東通原子力発電所1号炉審査資料	
資料番号	A1-CA-0124
提出年月日	2023年7月3日

東通原子力発電所 基準津波の策定に関する 審査資料の修正について

2023年7月3日
東北電力株式会社

過去審査資料の修正内容

No.2
破壊伝播速度の
変動幅を示す図
の修正

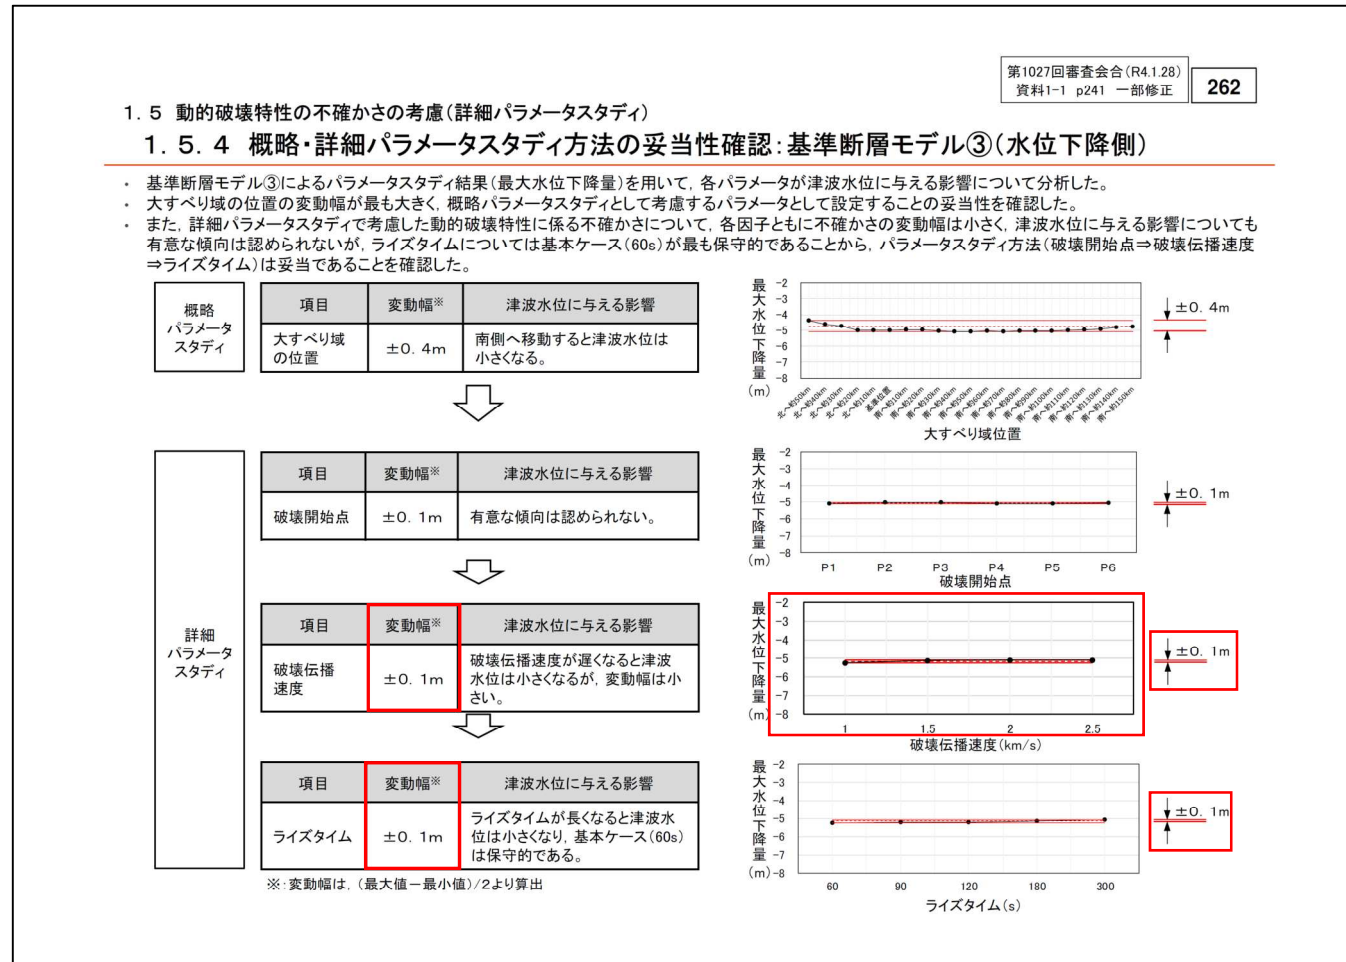
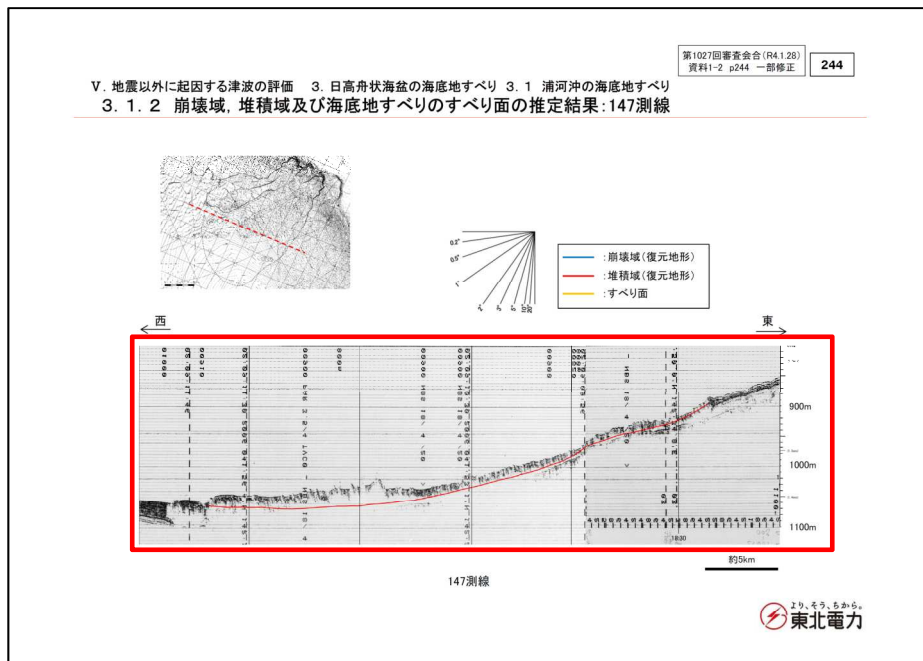
- 概略・詳細パラメータスタディ方法の妥当性確認における破壊伝播速度とライズタイムの変動幅について、「±0.1m」と記載すべきところを「±0.2m」と誤って記載していた(No.1-1, 1-2)。
- 基準断層モデル③の破壊伝播速度による津波水位の変動幅を示す図を貼り付ける個所に、誤って基準断層モデル②のライズタイムによる変動幅を示す図を貼り付けていた(No.2)。

- 詳細パラメータスタディ方法(破壊開始点⇒破壊伝播速度⇒ライズタイム)の妥当性について、大すべり域の位置の変動幅(±0.4m)が最も大きいことに変更は無いとともに、各因子の変動幅は小さく、津波水位に与える影響にも変更は無い。以上より、新規基準への適合性審査に対する説明内容に影響は無い(No.1-1, 1-2)。
- パラメータスタディ方法の妥当性は、計算結果(数値)を用いて確認しており、図は計算結果を可視化した参考情報であることから、図の貼り間違いによる新規基準への適合性審査に対する説明内容に影響は無い(No.2)。

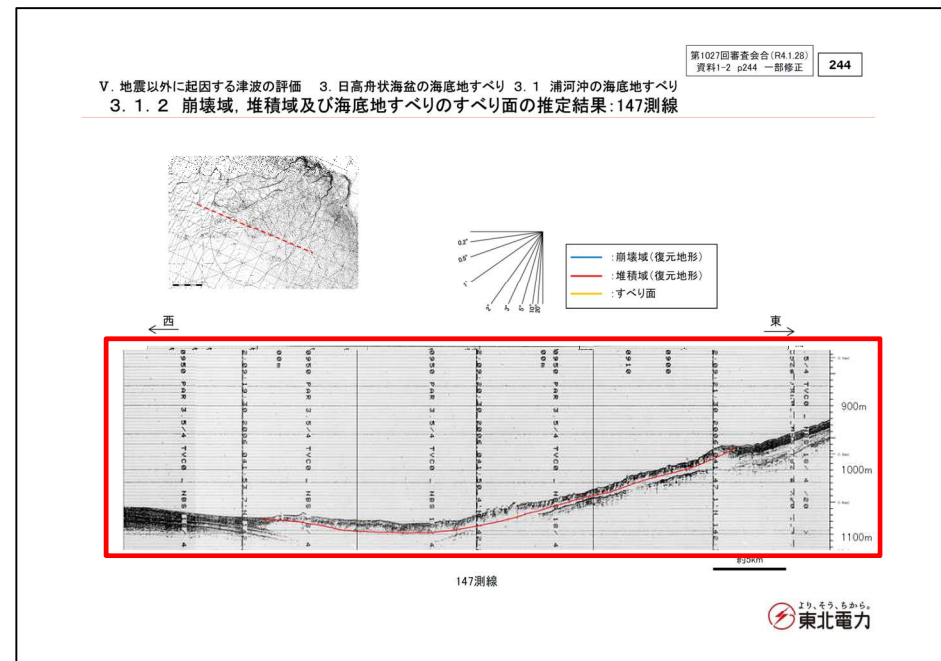
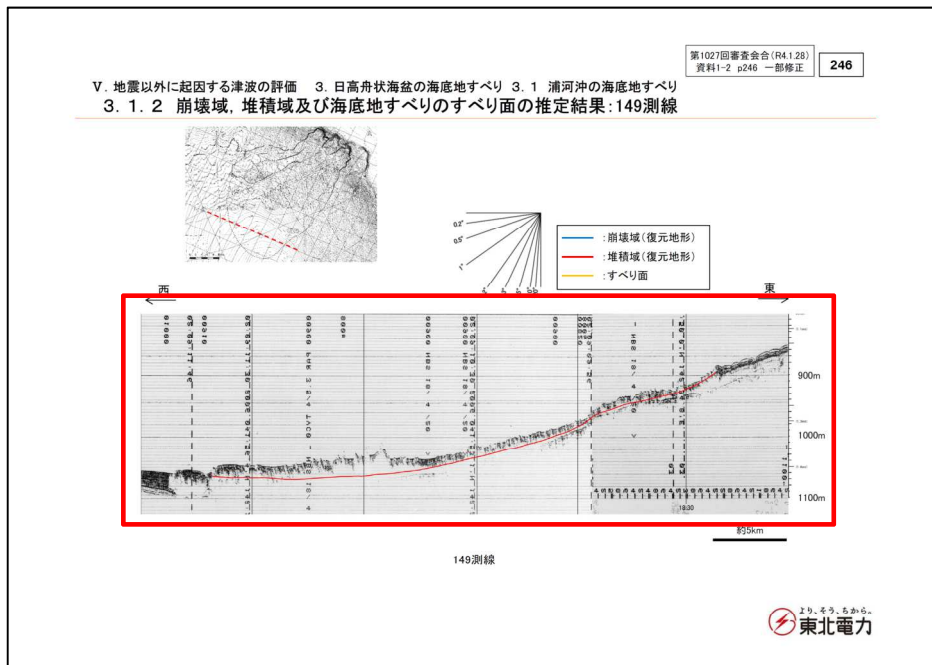
- 浦河沖の海底地すべりについて、147測線の音波探査記録を貼るべきところに146測線の記録が貼られていた。
- 音波探査記録は、審査の判断対象となる海底地すべりに起因する津波解析における、解析条件の設定に用いるものであるが、解析条件(海底地すべり前の復元地形)は、正しい情報に基づき作成していることから、津波解析への影響は無く、新規基準への適合性に対する説明内容に影響は無い。

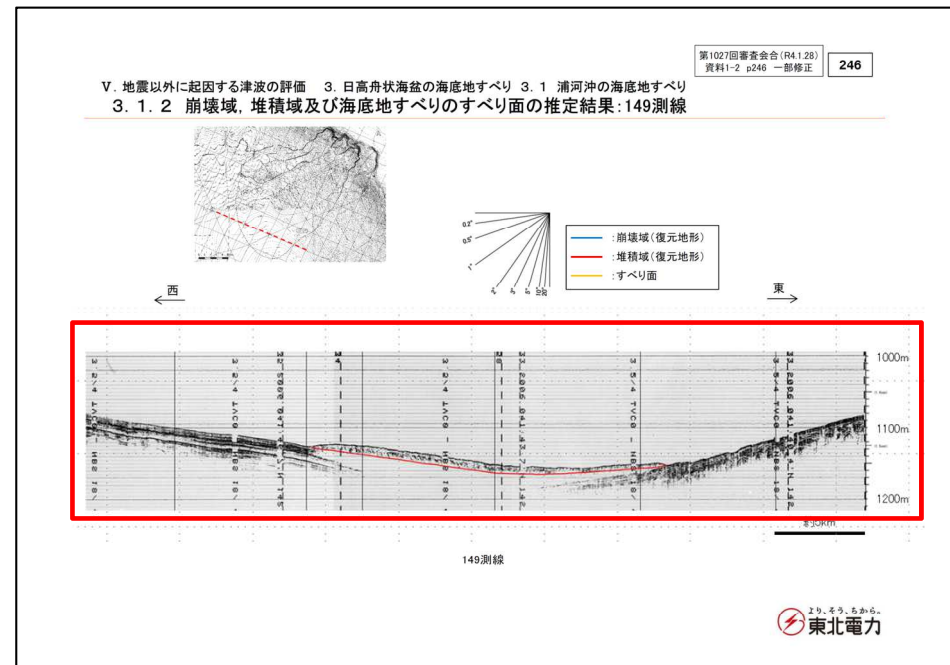
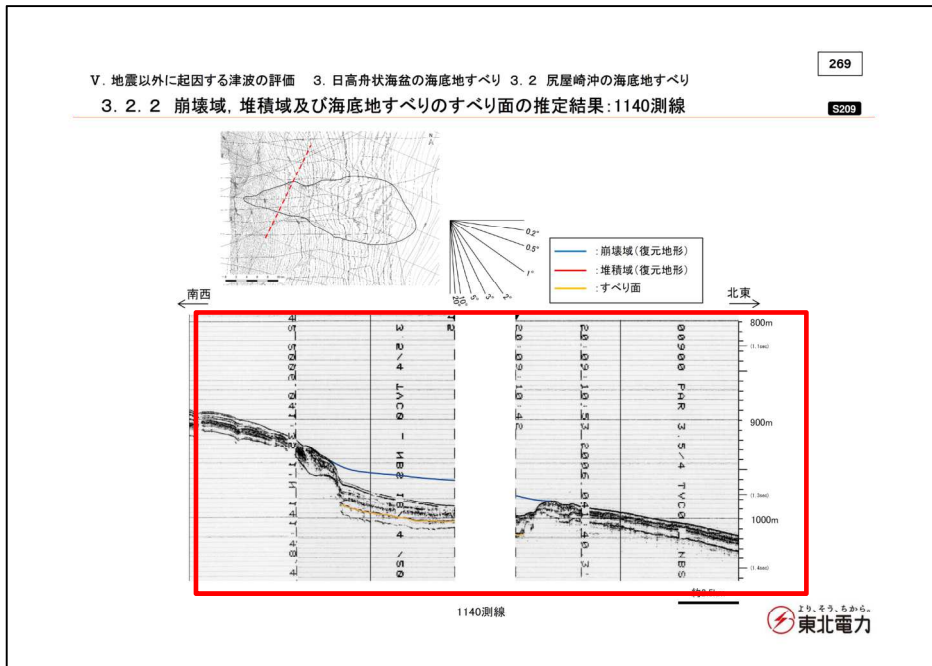
- 浦河沖の海底地すべりについて、149測線の音波探査記録を貼るべきところに146測線の記録が貼られていた。
- 音波探査記録は、審査の判断対象となる海底地すべりに起因する津波解析における、解析条件の設定に用いるものであるが、解析条件(海底地すべり前の復元地形)は、正しい情報に基づき作成していることから、津波解析への影響は無く、新規基準への適合性に対する説明内容に影響は無い。

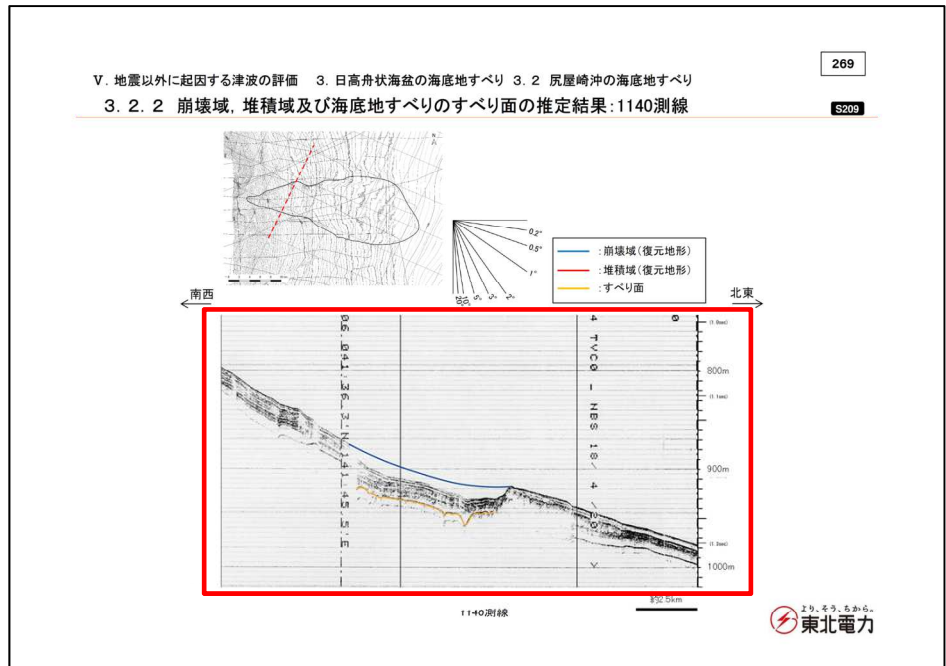
- 尻屋崎沖の海底地すべりについて、1140測線の音波探査記録を貼るべきところに1139測線の記録が貼られていた。
- 音波探査記録は、審査の判断対象となる海底地すべりに起因する津波解析の解析条件の設定に用いるものであるが、解析条件(海底地すべり前の復元地形)は、正しい情報に基づき作成していることから、津波解析への影響は無く、新規制基準への適合性に対する説明内容に影響は無い。

千島海溝沿いで発生した既往津波の津波高さ

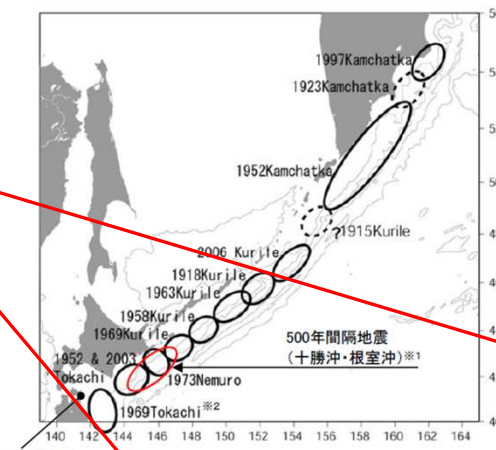
引用文献の発行年の誤りの修正

文部科学省(2007)

文部科学省(2008)

千島前弧の西進と東北日本弧との衝突による日高山脈形成過程の模式図(文部科学省(2008))

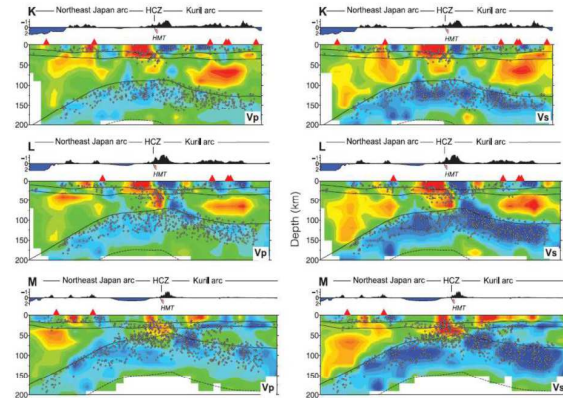
引用文献の発行年の誤りの修正

文部科学省(2008)

文部科学省(2008a)

プレート境界面直上5kmにおけるVpの分布とプレート境界地震の破壊域、相似地震の震央の分布との比較
(文部科学省(2008)一部加筆)

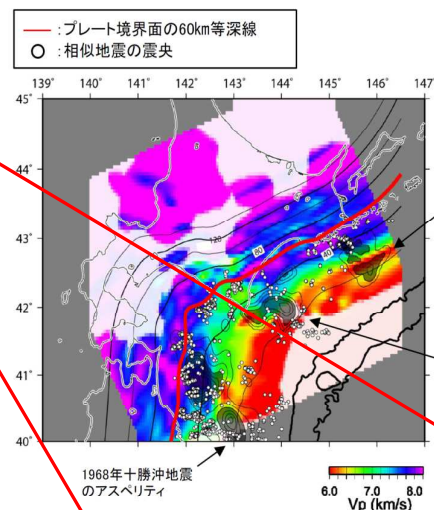
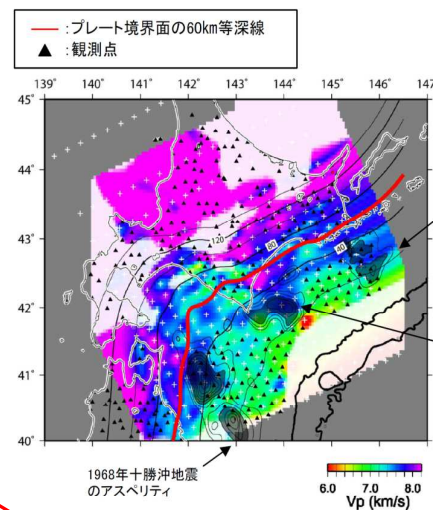
引用文献の発行年の誤りの修正

文部科学省(2008)

文部科学省(2008a)

仙台平野における869年の津波と3.11地震に伴う津波の浸水域の比較 (菅原ほか(2013))

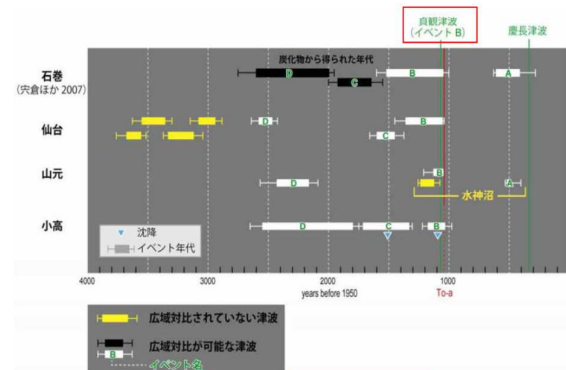
脱字の修正

3.11地震津波

3.11地震に伴う津波

千島海溝沿いで発生した既往地震の震源域
文部科学省(2007)に一部加筆

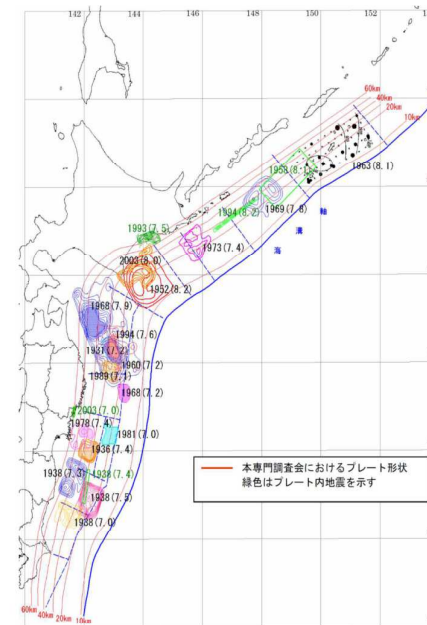
引用文献の発行年の
誤りの修正

文部科学省(2007)

文部科学省(2008b)

千島海溝沿いで発生した既往津波の津波高さ

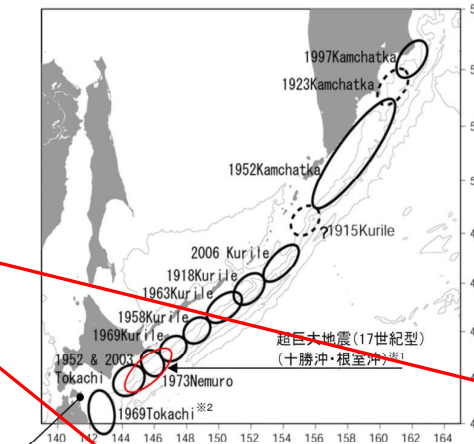
引用文献の発行年の誤りの修正

文部科学省(2007)

文部科学省(2008b)

千島海溝沿いで発生した既往地震の震源域
文部科学省(2007)に一部加筆

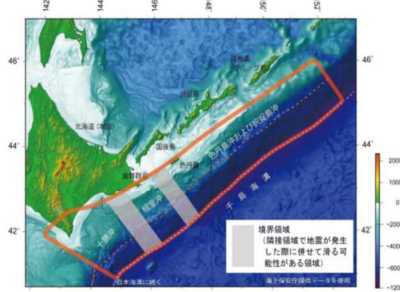
引用文献の発行年の誤りの修正

文部科学省(2007)

文部科学省(2008b)

AD1453-2003に青森県太平洋沿岸付近で発生した既往地震の震源(Tanigawa et al. (2014))

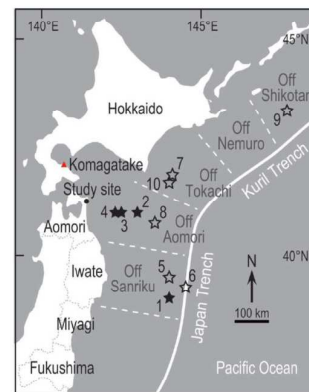
誤字の修正

AD1453-2003

AD1454-2003

AD1453-2003は青森県太平洋沿岸付近で発生した既往地震の震源(Tanigawa et al.(2014))

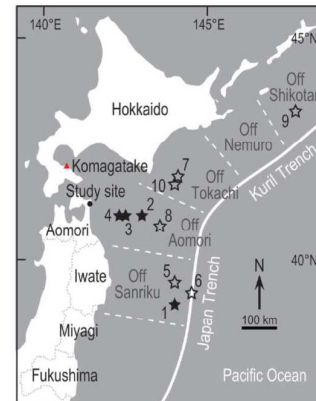
誤字の修正

AD1453-2003

AD1454-2003

プレート境界におけるP波速度分布とそのイメージ (p159再掲)
(Liu and Zhao(2018)に一部加筆)

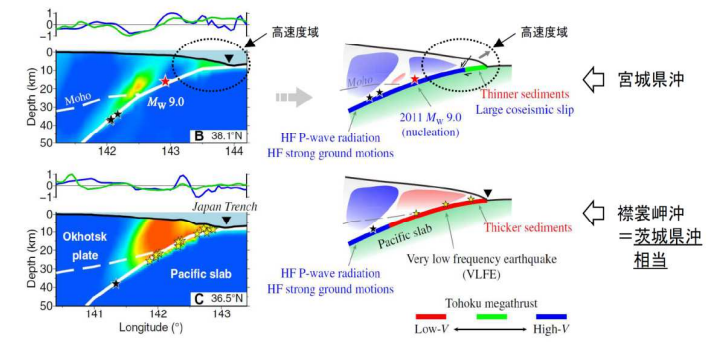
不要な文字列の修正

(p159再掲)

消去(該当ページなし)
